事故故障報告2件 2/17監視評価検討会における質問回答

- ・ 6号機残留熱除去系ポンプ(B)圧力抑制室吸込弁駆動部シャフト折損について
- ・ 1 / 2号機排気筒ドレンサンプピット水位低下事象について

2020年4月27日

東京電力ホールディングス株式会社

1. 8 2/17監視評価検討会における質問②-2

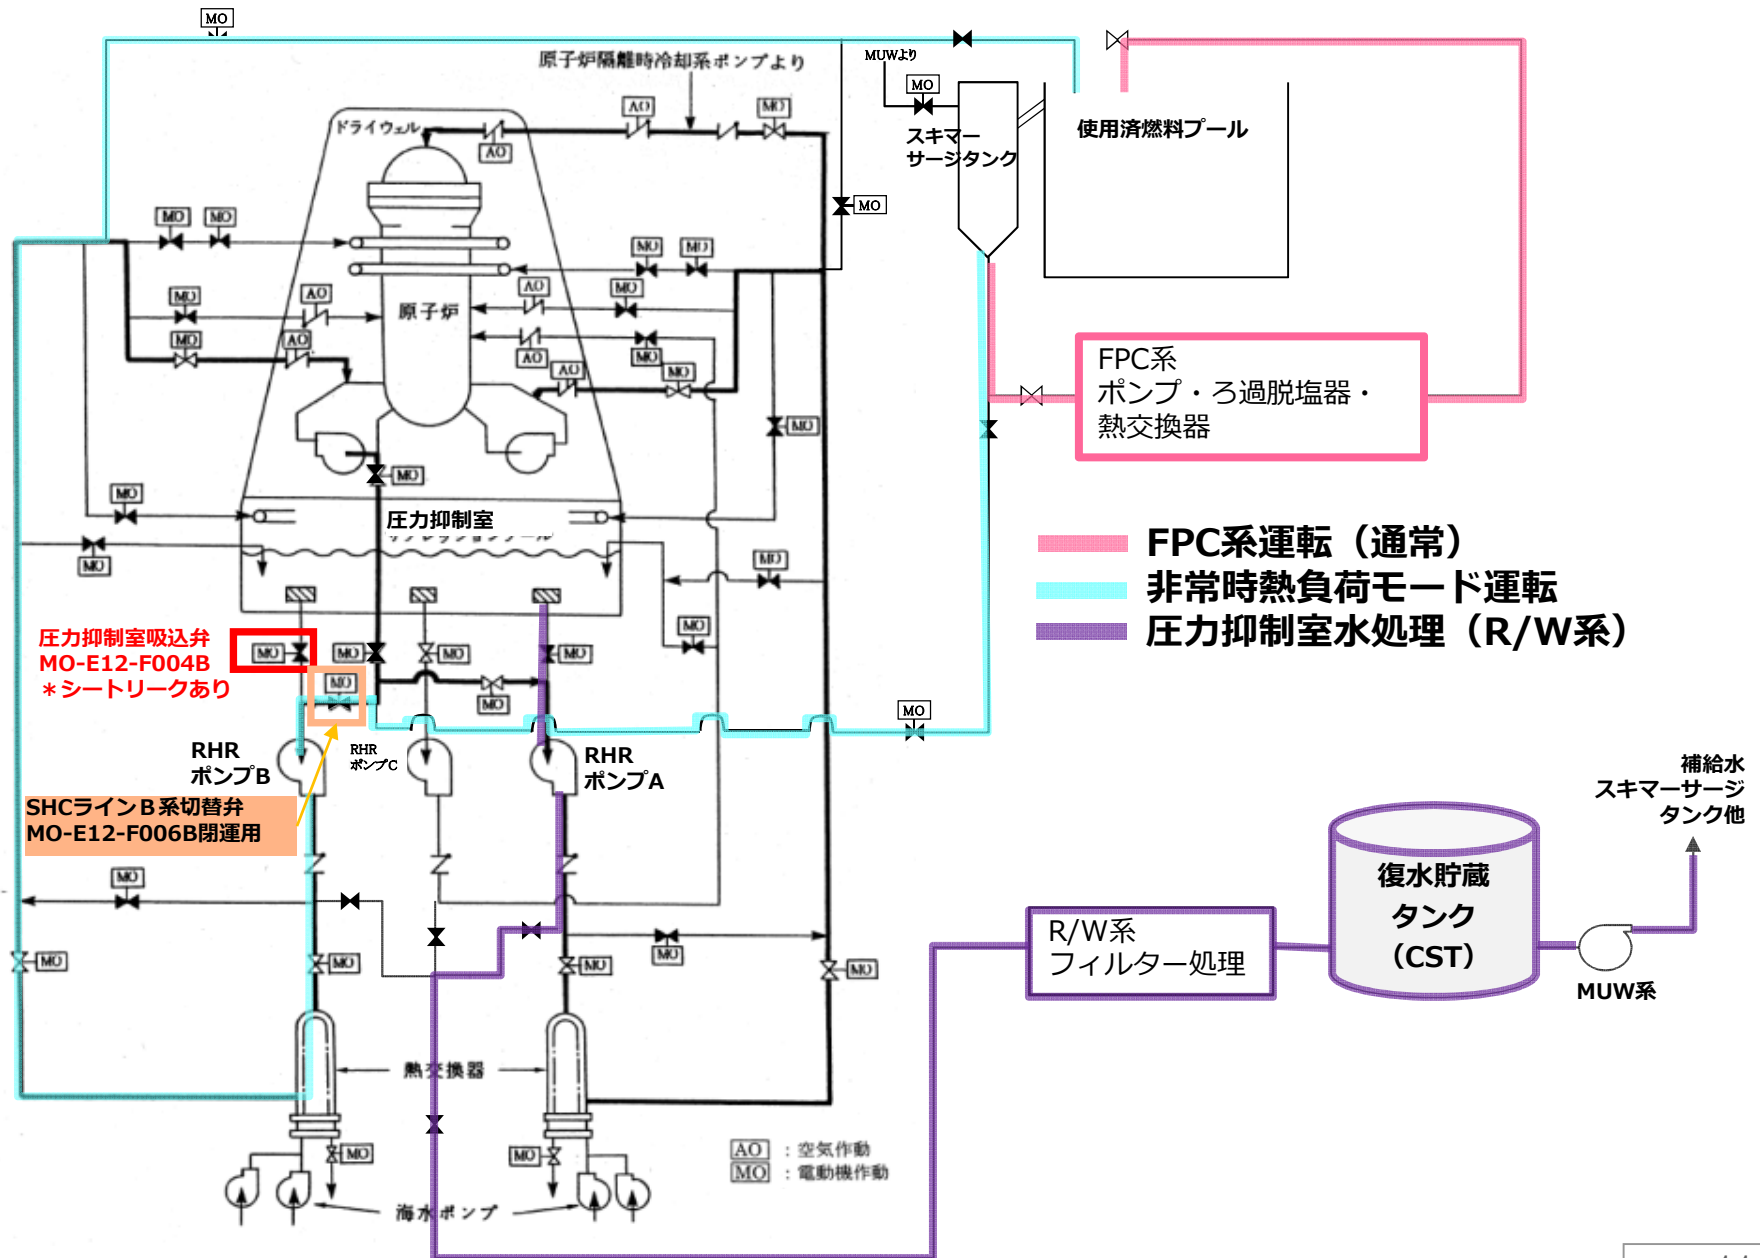
○現在も当該弁のシートリークが継続していると報告されている。RHR系統機能あるいは圧力抑制室の水位上昇等への影響について説明いただきたい。

◆圧力抑制室の水位上昇への影響については、水位が上昇したとしても、廃棄物処理系（以下、「R/W」）にて処理可能であることから、影響はないと考える。

- ✓ 圧力抑制室水位上昇：圧力抑制室の水位は現状低いレベルにあり、水処理が必要となるが水位を下げる事が可能である。
- ✓ 圧力抑制室の水は廃棄物処理系で処理した後、プラント保有水（補給水）として使用する。
- ✓ 1.9 系統概要図（FPC系、R/W系含む）参照

1. 10 3/25面談における追加質問

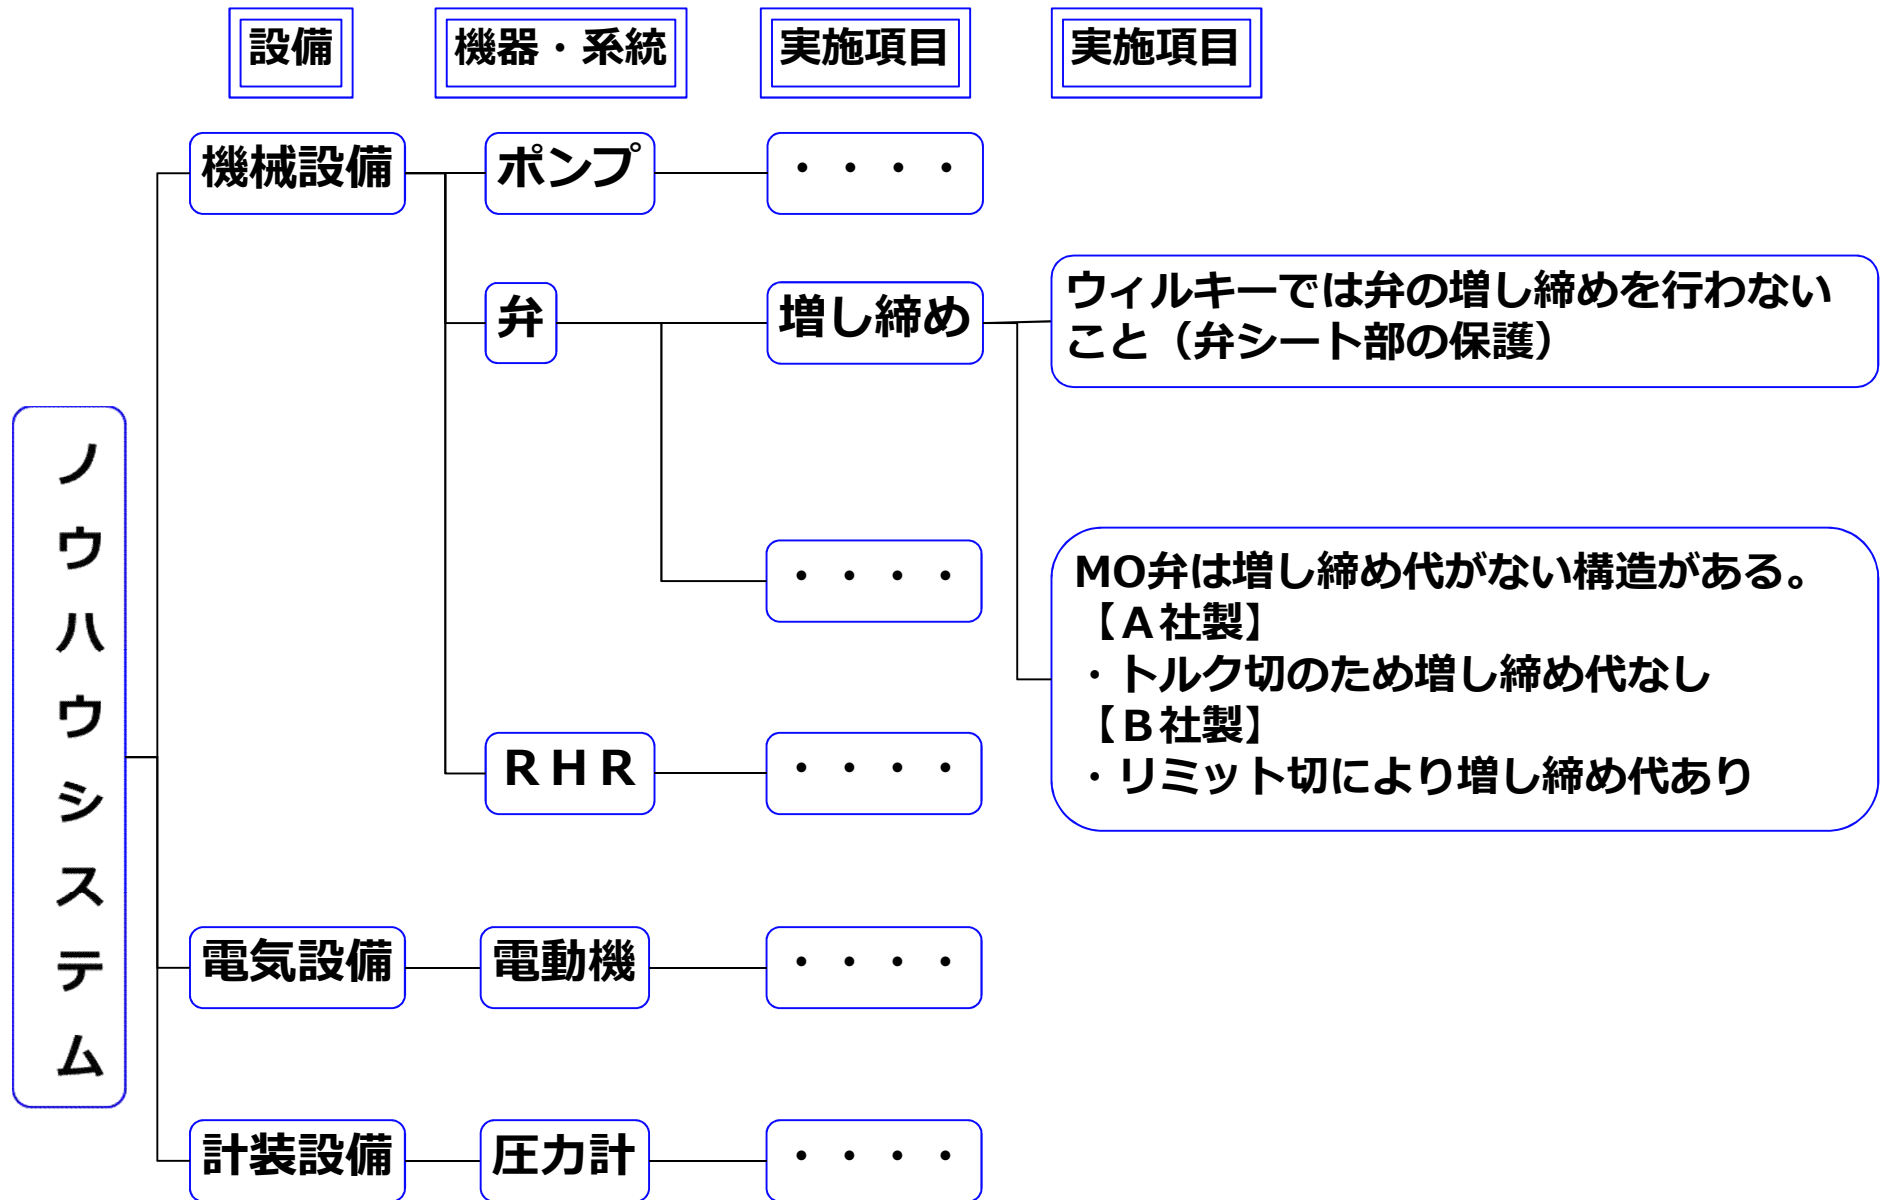
○ノウハウとして蓄積し、活用していくことについて、その方向性やタイムスケジュールを明確にしていきたい。

現場力向上を目的として、以下の方法でノウハウの運用（蓄積・活用）を構築する。

【スケジュール】

- ①ノウハウ蓄積・活用方法の検討：～2020年5月
- ②運用方法説明：2020年6月

【運用方法】

- ①-1：ノウハウ蓄積方法の検討
 - ・各設備のノウハウ分類（カテゴリ）、蓄積方法のルールの検討
 - ・各グループが蓄積している技術的な知識・手順等をノウハウシステム（仮称）へ入力
- ①-2：ノウハウ活用方法の検討
 - ・蓄積したノウハウが埋もれずに活用されるための継続的な活用方法の検討
- ②運用方法の説明
 - ・全所員が活用できるようノウハウ蓄積方法及び活用方法の説明会を実施

2. 4 2/17監視評価検討会における質問①

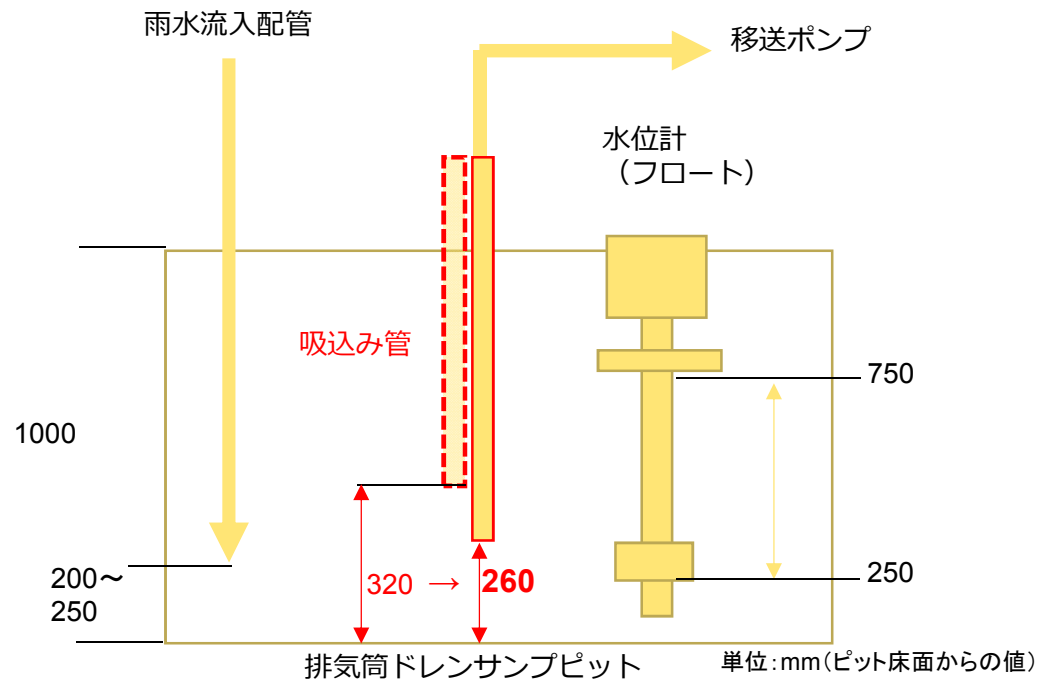
○応急対策として2月中旬にポンプの吸い込み管を交換するとしている。
結果について説明いただきたい。

■2020年2月14日に吸い込み管の交換を完了している。詳細は次頁，次々頁参照。

2. 8 1 / 2号機排気筒ドレンサンプルピット周辺線量

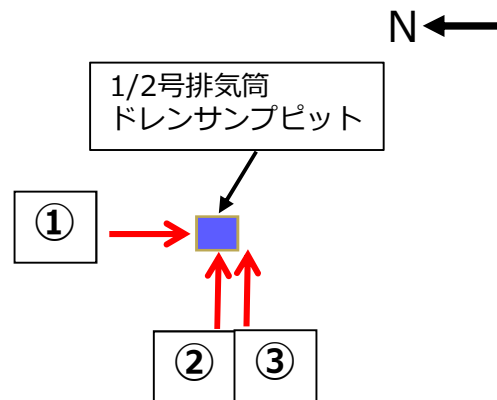
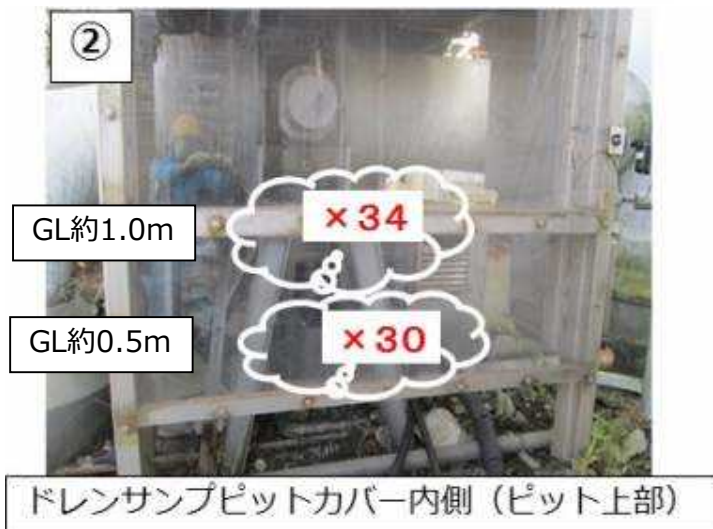
○吸い込み管の交換に合わせて、ピット内のファイバースコープによる調査等ができないか検討してほしいことと、実施した場合はその結果について説明いただきたい。

■吸い込み管交換に合わせてピット内部の調査を検討したが、30mSv/hを超えるピット上部（次頁写真②参照）での作業が必要となることから、吸い込み管交換に合わせた内部の調査は断念し、漏えいの可能性を解消するための吸い込み管交換作業に専念した。ピット内の調査については、方法と排気筒解体の関連も考慮した実施時期について検討していく。

2. 9 2/17監視評価検討会における質問③

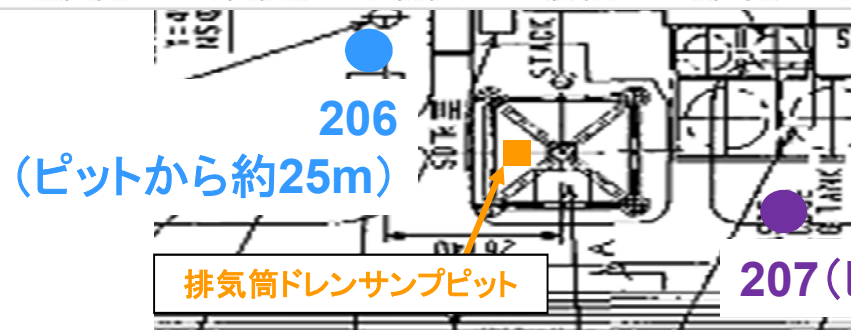
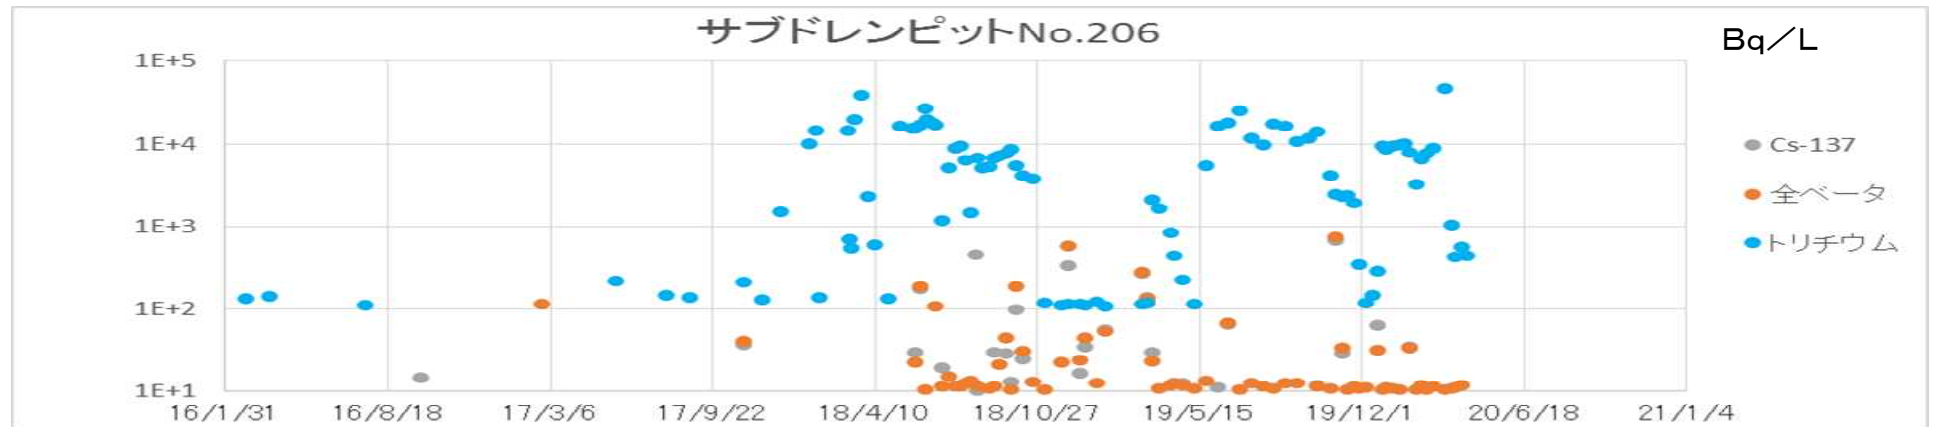
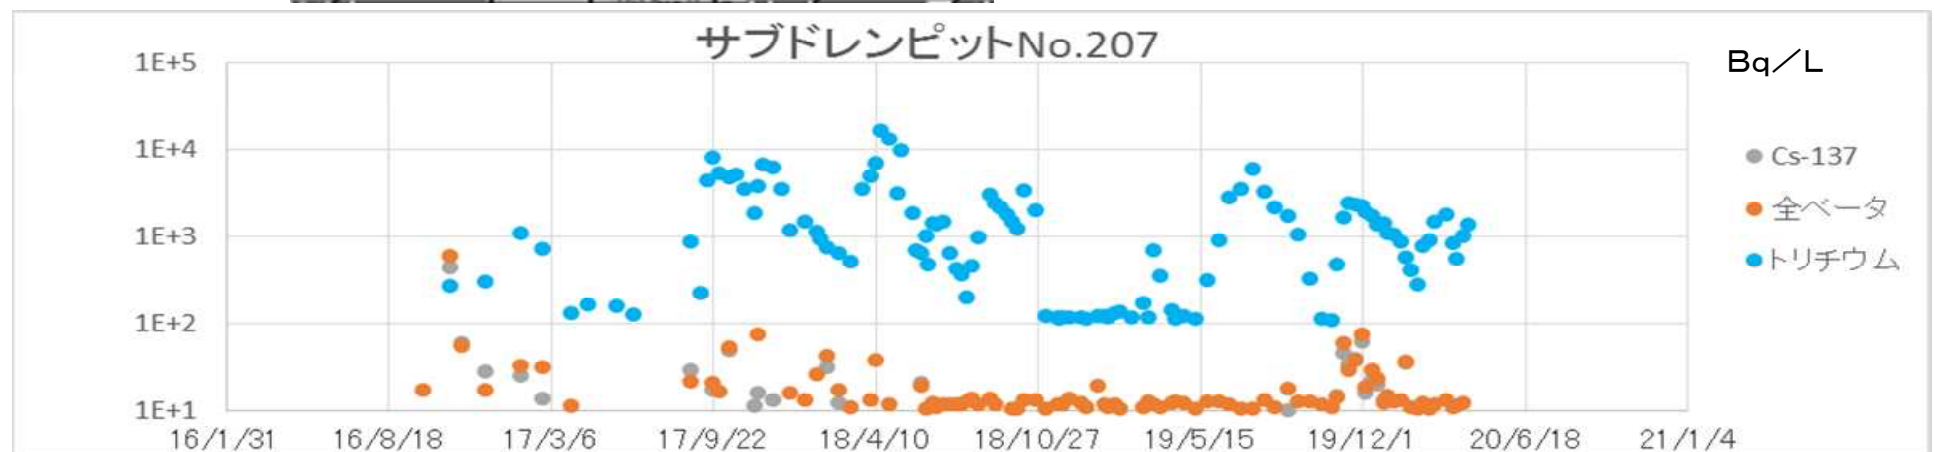
○漏えいしたであろう水の監視として、周辺サブドレンピットの監視強化をしていると思うが、その監視だけで十分なのかについて考えを説明していただきたい。

■近傍のサブドレンピットの水質分析の強化

- ✓漏えいしていた場合の影響が早期に確認される可能性が高い、近傍のサブドレンピット（206, 207）の水質分析の頻度を、通常1回/2週から1回/週に増やし、監視を強化してきた。
- ✓吸い込み管を交換し300mm以下での水位制御を開始したことにより、漏えいの可能性を解消したことから、通常の頻度に戻している。
- ✓これまで同様降雨等の影響による変動は確認されるものの、漏えいを確定するデータは確認されていない。

2. 1.3 2/17監視評価検討会における質問④

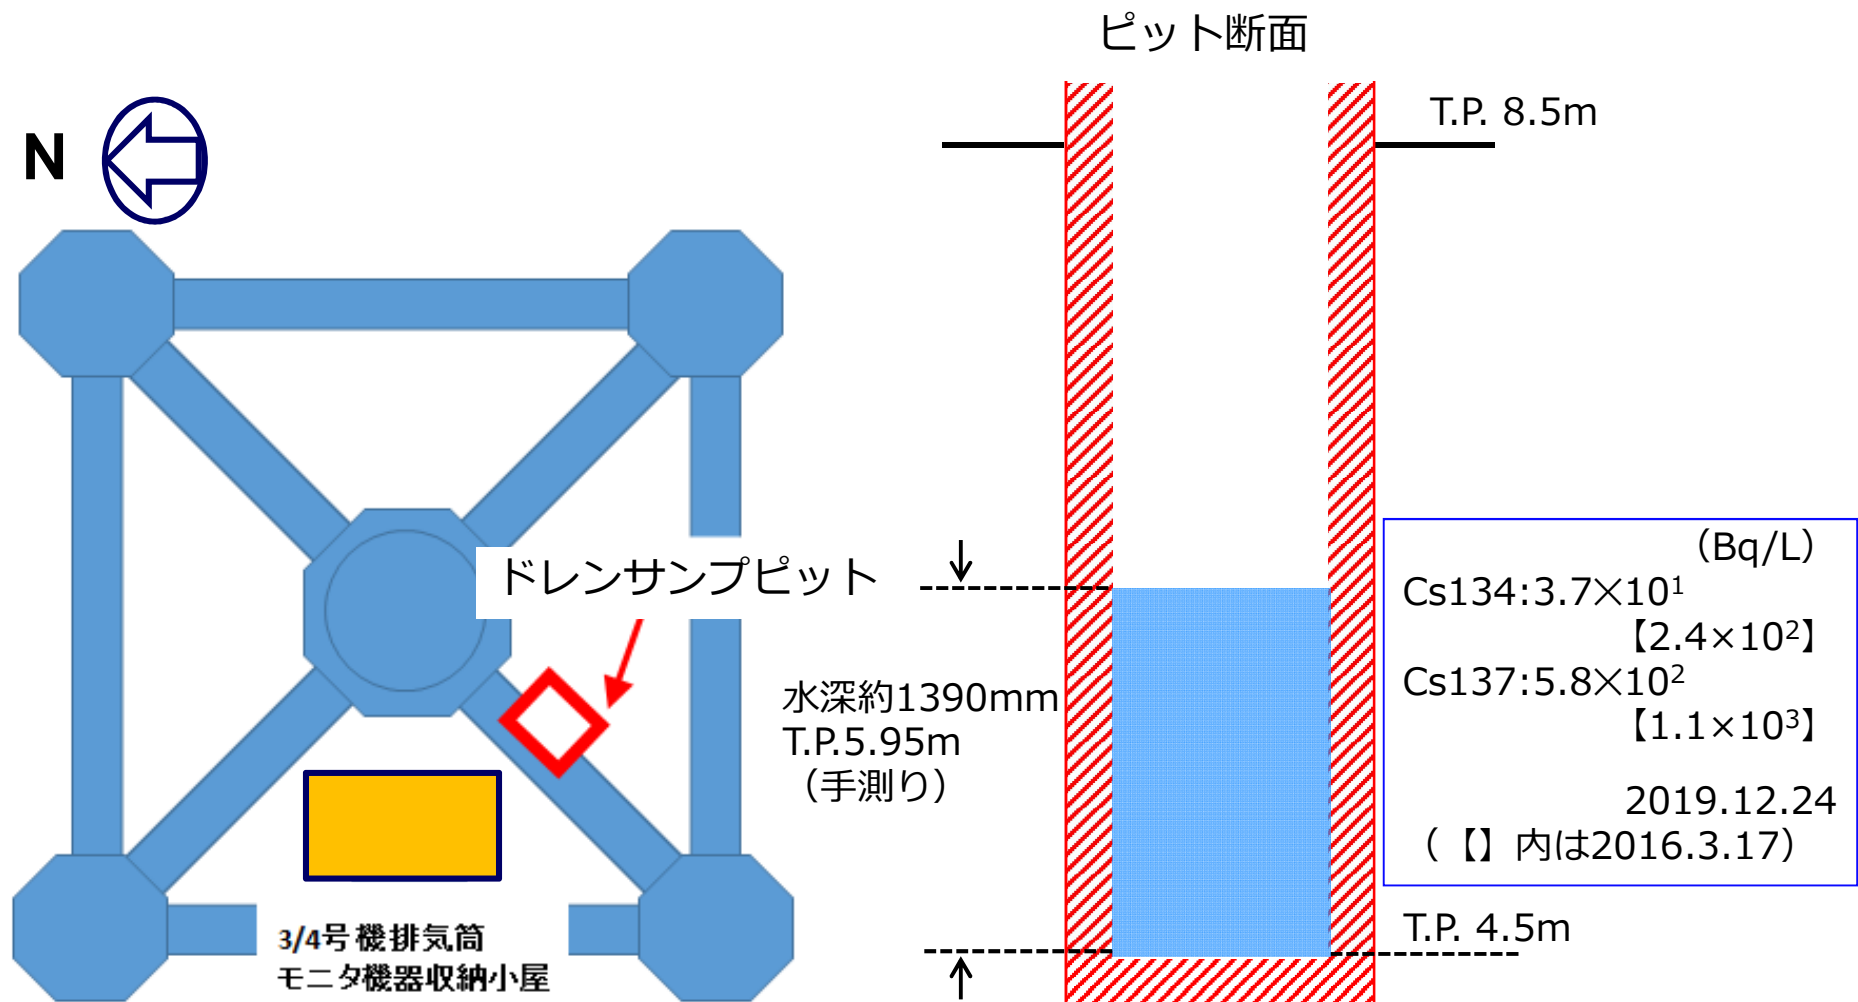
○恒久対策，水平展開について，完了予定時期が明記されていないものがある。
これらのスケジュール感を説明していただきたい。

■恒久的な対策：ピットへの雨水の流入の防止対策

✓排気筒解体作業を進め，排気筒上部に蓋を設置する（5月頃）。

✓非常用ガス処理系（SGTS）配管の内部調査を実施する。

ピット内の水の放射能濃度が薄まらないため，排気筒に接続している非常用ガス処理系（SGTS）配管からの流入の可能性も考えられることから，SGTS配管の内部状況を把握するため，配管内部調査を実施する（2020年4月6日より開始）。

✓基本的には吸込み管交換および上記の対策で解決するものと考えているが，ピットを使用しない抜本的な対策（排気筒から建屋へ直接導く配管の設置等）を並行して検討し，万が一のための手段を準備する。排気筒上部に蓋を設置する5月頃までに，フィージビリティについてとりまとめる予定。
